LAVORI DI COSTRUZIONE DEL 3° MEGALOTTO DELLA S.S. 106 JONICA - CAT. B -
DALL'INNESTO CON LA S.S. 534 (km 365+150) A ROSETO CAPO SPULICO (km 400+000)

PROGETTO DEFINITIVO

RICHIESTE DELLA COMMISSIONE TECNICA VIA (CTVA-00_2014-0001290)

Relazione di Ottemperanza alle prescrizioni della Delibera CIPE 103/2007

Fig. 1 – Fotosimulazione del viadotto Straface

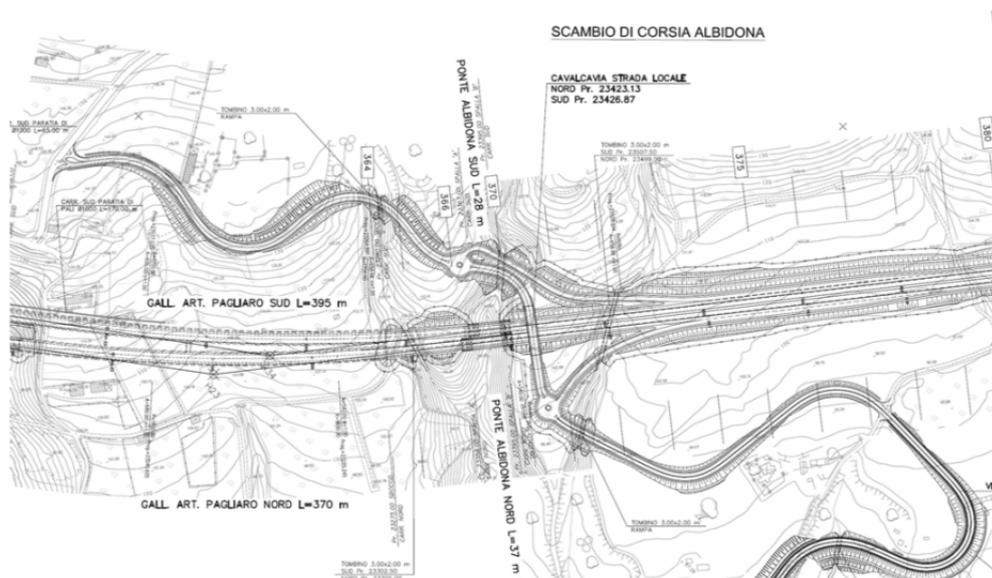
Prescrizione n. 9 - Contenere i seguenti accorgimenti progettuali: a) approfondire mediante apposito studio l'inserimento paesaggistico dell'opera; b) allungare i viadotti in coincidenza dei sovrappassi e degli attraversamenti in modo da evitare rilevati alti e favorire ulteriormente la permeabilità dell'infrastruttura agli ecosistemi; c) contenere entro 2-2,5 m l'altezza massima del rilevato previsto nella Piana di Sibari, fatte salve le esigenze degli attraversamenti e garantendo la necessaria permeabilità faunistica; d) includere una specifica relazione tecnica che dettagli le modifiche e le motivazioni delle scelte altimetriche del rilevato al fine di perseguire l'obiettivo di cui alla lettera precedente; e) ridefinire di conseguenza la scelta del sottopasso piuttosto che del sovrappasso per risolvere i problemi di viabilità interferita; f) garantire ove possibile la permeabilità dei fondi agricoli.

Nel tratto dal km 0+000 al km 18+700 il tracciato altimetrico è stato reso congruente al rilievo aggiornato, e, dove tecnicamente possibile, è stata modificata la livelletta di progetto lungo l'intero tratto della piana in modo da contenere l'altezza dei rilevati entro 2 – 2,5 m, fatte salve le esigenze degli attraversamenti e garantendo la necessaria permeabilità faunistica.

Variante plano-altimetrica nel Comune di Trebisacce (rosso=PP; nero=PD)

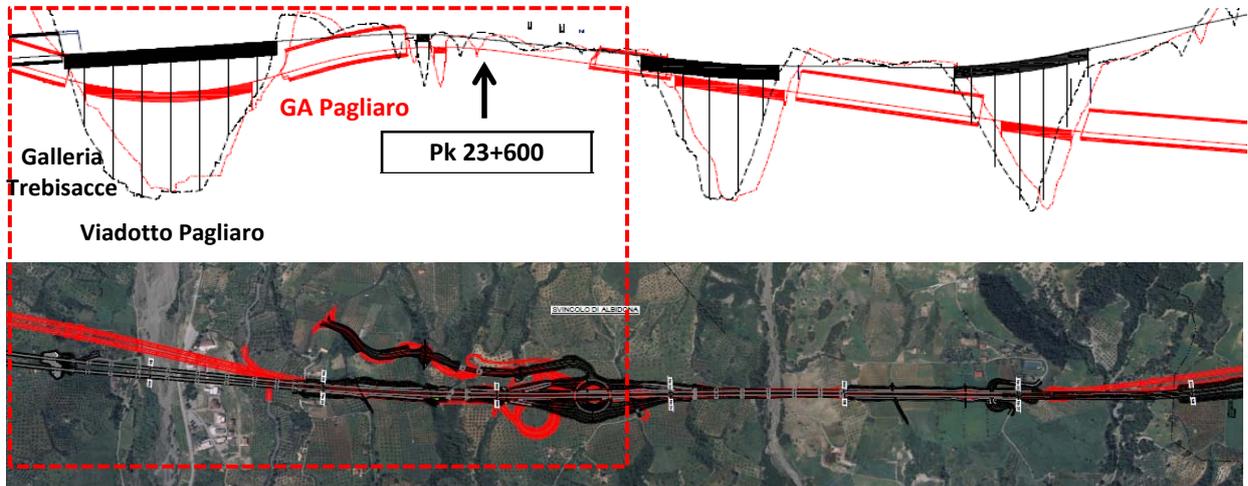
Prescrizione n. 27 - In sede di progettazione definitiva, in corrispondenza del Km 23+600 e del Km 31+500, si provvederà all'abbassamento della livelletta con un approfondimento dell'altezza delle trincee ed alla realizzazione di scarpate più dolci (3/1) che permettano la piantumazione di essenze omogenee col contesto.

In sede di Progettazione Definitiva si è tenuto conto di tale prescrizione compatibilmente alla variante altimetrica apportata nel tratto centrale.

In particolare al km 31+500 la livelletta risulta abbassata di circa 5-6 metri rispetto al Progetto Preliminare, mentre al km 23+600 è caratterizzata dalla presenza di una trincea profonda circa 2m. Appare evidente che, se pur localmente tali tratti risultano essere in trincea, globalmente la livelletta è stata modificata rispetto al Progetto Preliminare perché fortemente condizionata dagli effetti associabili ai riscontri delle criticità emerse durante la campagna di indagine, in particolare riguardo alla natura geologica dei terreni attraversati che, nel caso di attraversamenti in sotterraneo, oltre a scadenti caratteristiche geotecniche ed ambienti aggressivi presentano anche il rischio di formazioni con atmosfere esplosive.

In fase di redazione del Progetto Definitivo, quindi, è emersa la necessità di modificare la livelletta accorciando e, dove possibile, eliminando le strutture interrato previste in Progetto Preliminare, le cui criticità strutturali sono esaltate in ambienti così geologicamente critici.

Con particolare riferimento alla prima progressiva indicata, il tracciato ha risentito di riflesso della variante plano-altimetrica apportata in corrispondenza della galleria Trebisacce e viadotto Pagliaro al fine dell'accorciamento della galleria naturale stessa, dello spostamento dell'imbocco nord della galleria/spalla sud del viadotto dall'area di frana, della conseguente eliminazione della galleria artificiale Pagliaro, di un migliore inserimento del tracciato tra le strutture esistenti (edifici ed area industriale sottostante il viadotto), dell'eliminazione della

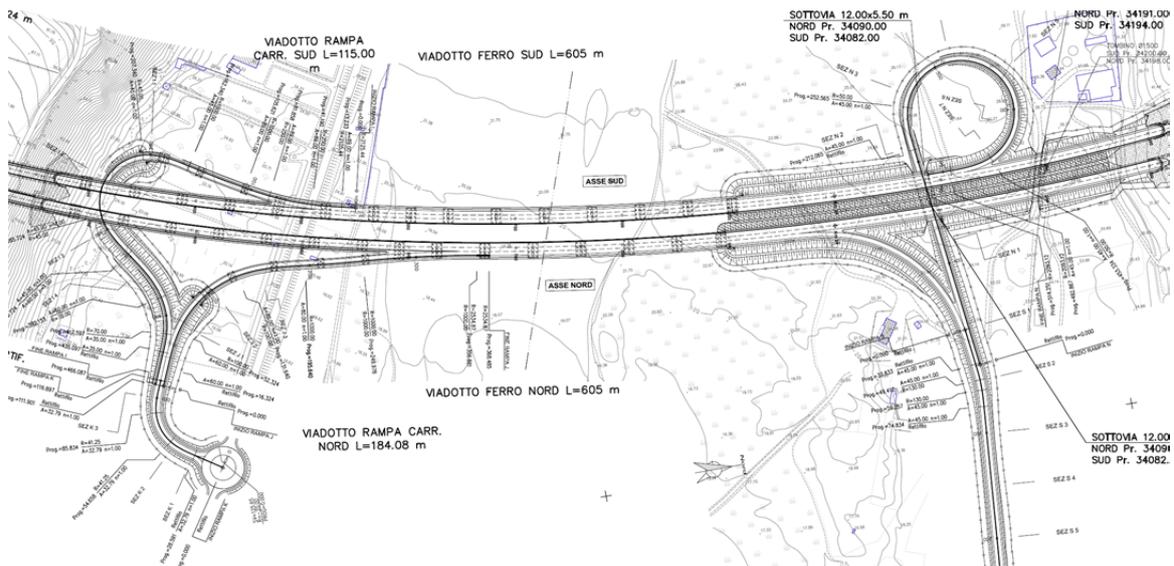
Prescrizione n. 28 - Per gli svincoli di Trebisacce Sud (Km 18+500) e Roseto Capo Spulico Sud (Km 33+900), in sede di progettazione definitiva, si dovrà elaborare un progetto di armonizzazione al fine di integrare tali opere nel contesto paesaggistico del luogo.

Il Progetto Definitivo degli svincoli di Trebisacce e Roseto Capo Spulico è stato sviluppato integrando tali opere nel contesto paesaggistico e tenendo conto delle nuove configurazioni di svincolo determinatesi a seguito di un approfondimento progettuale.

In particolare per lo svincolo di Trebisacce il Progetto Preliminare prevedeva la realizzazione della corsia di immissione sulla carreggiata nord e della corsia di uscita in direzione sud a ridosso degli imbocchi della galleria "Trebisacce". Per risolvere tale criticità, nel Progetto Preliminare di Contratto, lo svincolo viene abilitato solo alle manovre di uscita ed immissione in direzione Sud, lasciando la possibilità di effettuare le manovre di uscita ed immissione in direzione Nord dal successivo "Scambio di corsia Albidona.
